VGA(AD8331)

ADC

PICO

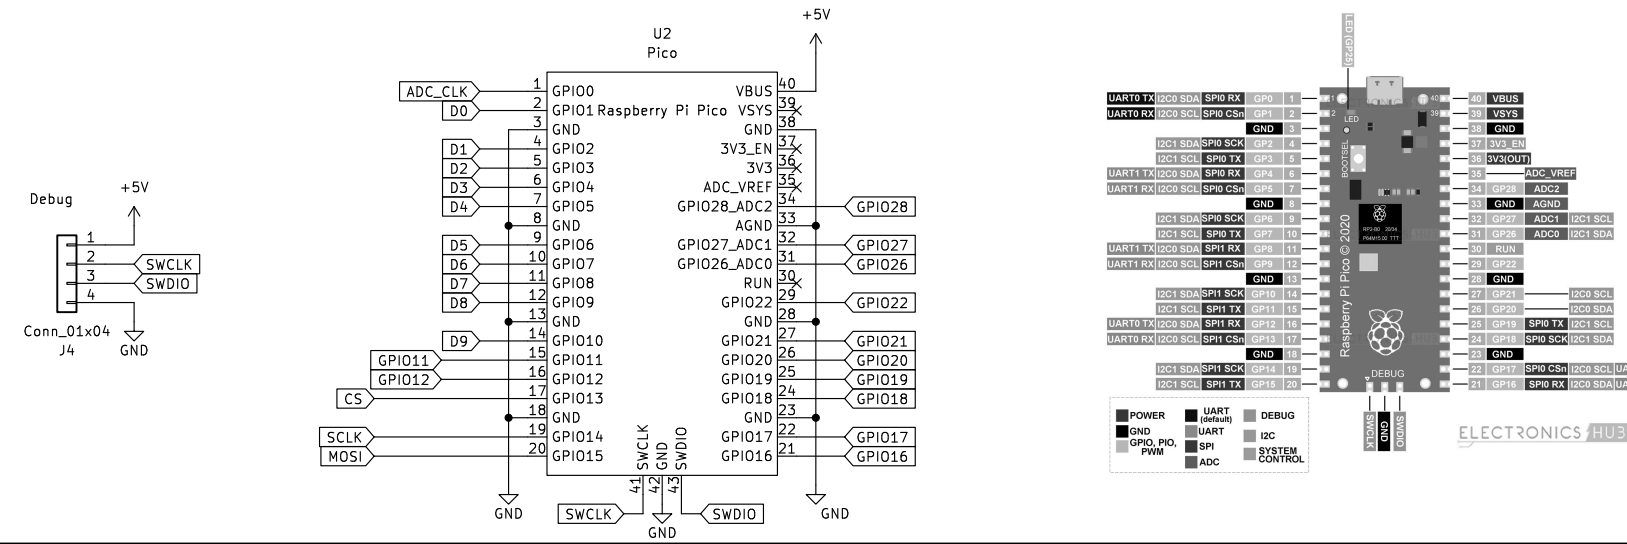
REVISION CHANGE:
 28/01/2024: INIT
 29/01/2024: D0-D9 -> GPIO0-GPIO9
 fix GND,R,C
 add debug port for pico
 01/02/2024: D0-D9 -> GPIO1-GPIO10
 Change ADC_CLK -> GPIO0
 Change PMOD Direction
